Quartierplanung Mühlematt

Mitwirkungsbericht gemäss § 2 RBV

Auftragsnummer: 40.108
Dok-Status: Bericht
Verfasser: KI/SC/RU
Version: Genehmigung
Datum: 14. September 2012
Kontrolle / Freigabe:

2 - Stunden - Schatten (mittlerer Wintertag) : 29.10 und 9.2 - M 1 :1000

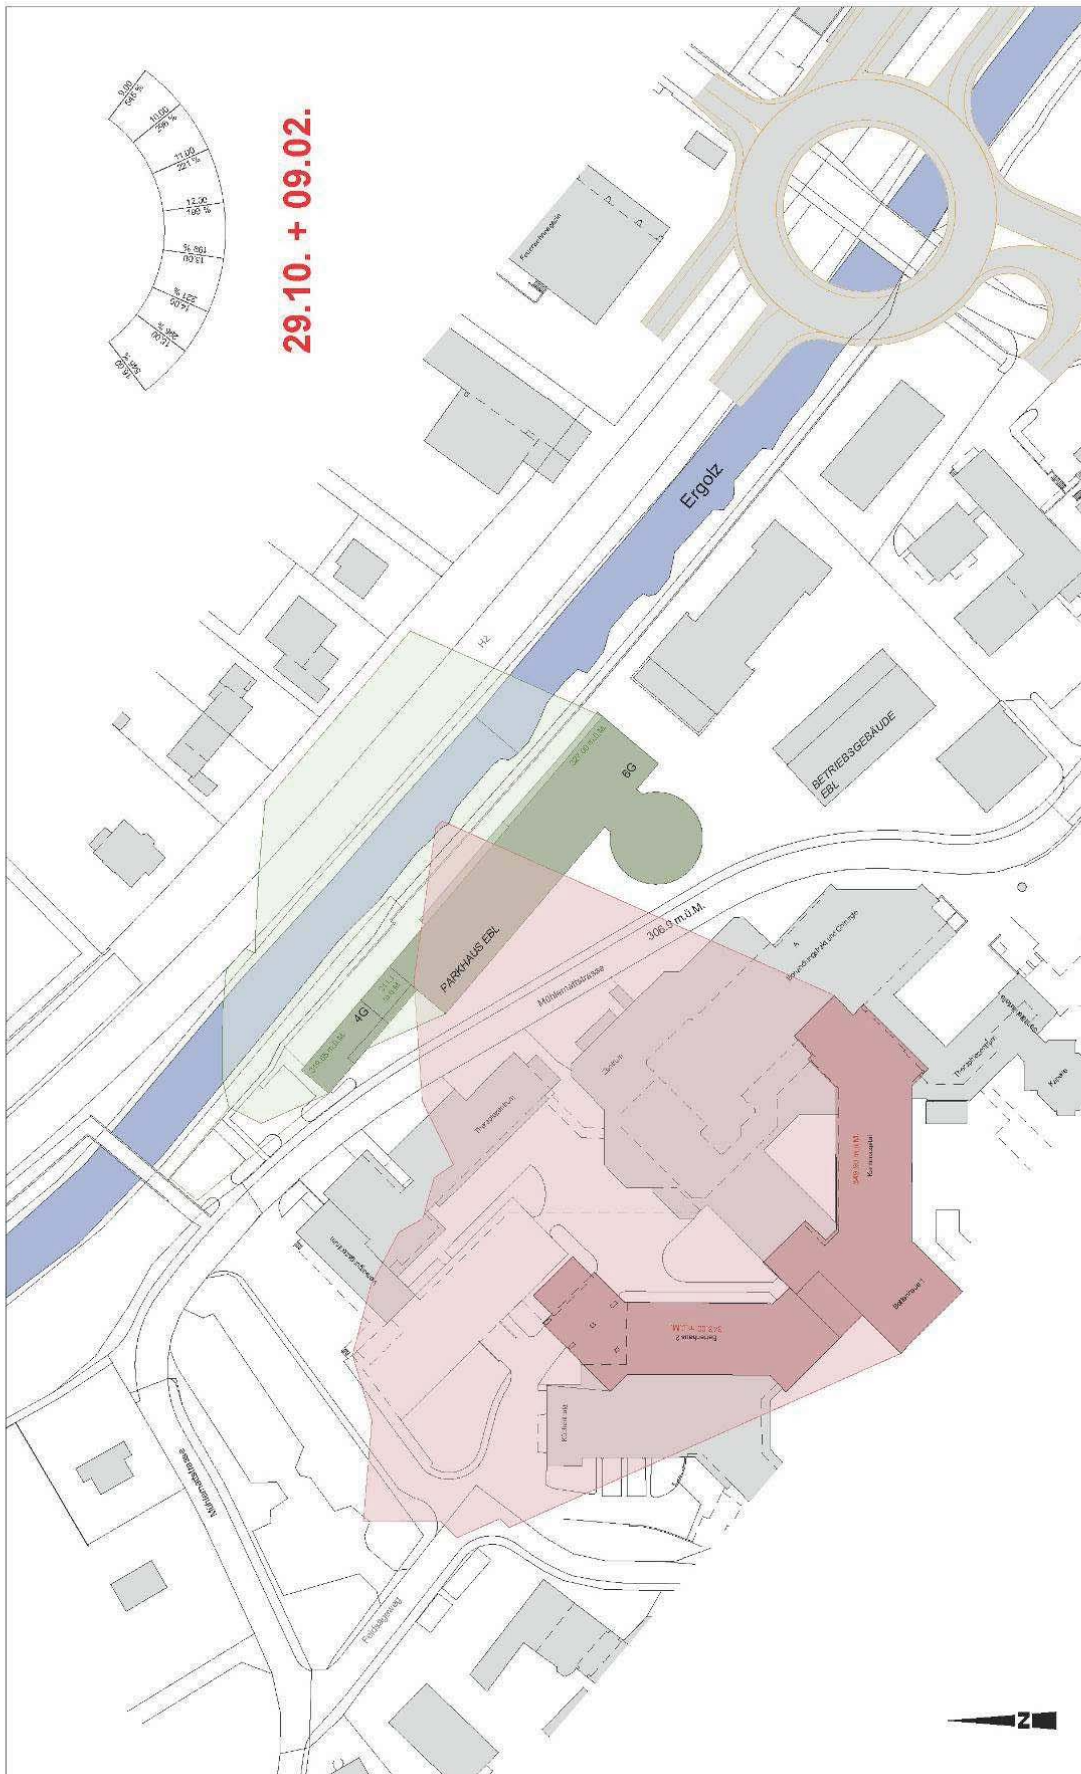
Eingabe von	Eingabeinhalt zusammengefasst	Stellungnahme Stadtrat
	<ul style="list-style-type: none"> ▪ Beschränkung der Höhe auf 3 oder 4 Geschosse aufgrund des Schattenwurfs, restliche Geschosse sollen unterirdisch errichtet werden ▪ Deutliche Verschlechterung der Aussicht für die Liegenschaften der Erzenbergerstrasse <p>Verschiebung des Parkhauses</p> <ul style="list-style-type: none"> ▪ Parkhaus sollte in Sektor B oder C verschoben werden, da vorge-sehene Parzelle weder eine genügende Überbauungsfläche noch eine genügende Nutzung aufweist 	<p>stark überläut, so dass die Reflexionen physisch nicht mehr wahrnehmbar sind. Die direkte Lärmemission des Parkhauses wird durch dessen Fassadenkonstruktion gedämmt und ist insbesondere aufgrund der grossen Distanz bis zur Erzenbergerstrasse gemäss eidg. Lärmschutzverordnung nicht relevant. Es wird darauf hingewiesen, dass es sich nicht um ein öffentliches Parkhaus handelt, sondern den Mitarbeitenden der EBL und des Kantonsspitals vorbehalten ist. Dementsprechend werden niedrige Fahrzeugzahlen aufgrund langer Parkplatz-Besetzdauer entstehen.</p> <ul style="list-style-type: none"> ▪ Im Verkehrsgutachten wird nachgewiesen, dass seitens der EBL und des Kantonsspitals die in der Quartierplanung geplanten Parkplätze notwendig sind. Insbesondere aufgrund des Wachstums, veränderter Angebotsstrukturen (EBL: Kundendienstleistungen (Energieberatung, Dienstleistungsfahrzeuge), Kantonsspital: mehr ambulante Behandlungen) und der Neuorganisation der Parkierung des Kantonsspitals. Mit einem 4-geschossigen Parkhaus kann diesem Bedarf nicht nachgekommen werden. Unterirdische Bauten sind aufgrund des Grundwasserschutzes nicht möglich. ▪ Der 2-Stunden-Schatten (vgl. Anhang 1) zeigt auf, dass dieser an einem mittleren Wintertag nicht über die H2 hinaus ragt. ▪ Die maximale Gebäudehöhe des neuen Parkhauses wird ca. 20 m unter jener des bestehenden Spitalbaus festgelegt (vgl. Schnittplan). Somit wird die Aussicht nicht zusätzlich beeinträchtigt.

<p>Thomas Weber-Strübli Erzenbergerstrasse 56 4410 Liestal</p>	<p>Wohnqualität</p> <ul style="list-style-type: none"> Der Schattenwurf der geplanten Gebäude (Parkhaus und Sanitätsgebäude) soll aufgezeigt werden. Deutliche Verschlechterung der "Aussicht" für die Liegenschaften der Erzenbergerstrasse (Fassade Parkhaus). Das Parkhaus soll in geschlossener Bauweise erstellt werden, für eine Verminderung der Lärm- und Lichtimmissionen für die Liegenschaften an der Erzenbergerstrasse und das KSL. Gleichzeitig dient dies zur Verhinderung der Schallreflexion durch die Fassade. 	<ul style="list-style-type: none"> Der 2-Stunden-Schatten ist in Anhang 1 dieses Berichtes enthalten. Der 2-Stunden-Schatten zeigt auf, dass dieser an einem mittleren Wintertag nicht über die H2 hinaus ragt. Die maximale Gebäudehöhe des neuen Parkhauses wird ca. 20 m unter jener des bestehenden Spitalbaus festgelegt (vgl. Schnittplan). Somit wird die Aussicht nicht zusätzlich beeinträchtigt. Es wird darauf hingewiesen, dass es sich nicht um ein öffentliches Parkhaus handelt, sondern für die Benützung der Angestellten der EBL und des Kantonsspitals benötigt wird. Dementsprechend werden niedrige Fahrtzahlen aufgrund langer Parkplatz-Besetzdauer entstehen. Das Parkhaus wird mit geschlossenen, umlaufenden Brüstungsbändern erstellt. Diese gewährleisten den Blendschutz und wirken gleichzeitig als Lärmschutz. In den Quartierplanvorschriften können diese Bestimmungen aufgrund des Detaillierungsgrades nicht integriert werden. Für die Eingebenden besteht die Möglichkeit, die Detailkonstruktion im Baugesuchverfahren (Planaufgabe) einzusehen. Lärmimmission: Für die Lärmbelastung der Liegenschaften an der Erzenbergerstrasse ist die direkte, durch die H2 erzeugte Lärmemission ausschlaggebend. Der am Parkhaus reflektierte Lärm (welcher bereits durch die Ausbreitungsstanz bis zum Parkhaus gedämpft wird) wird durch den direkten Lärm stark überfönt, so dass die Reflexionen physisch nicht mehr wahrnehmbar sind. Die direkte Lärmemission des Parkhauses wird durch dessen Fassadenkonstruktion gedämmt und ist insbesondere aufgrund der grossen Distanz bis zur Erzenbergerstrasse gemäss eidg. Lärmschutzverordnung nicht relevant. Es wird darauf hingewiesen, dass es sich nicht um ein öffentliches Parkhaus handelt, sondern den Mitarbeitenden der EBL und des Kantonsspitals vorbehalten ist. Dementsprechend werden niedrige Fahrtzahlen aufgrund langer Parkplatz-Besetzdauer entstehen.
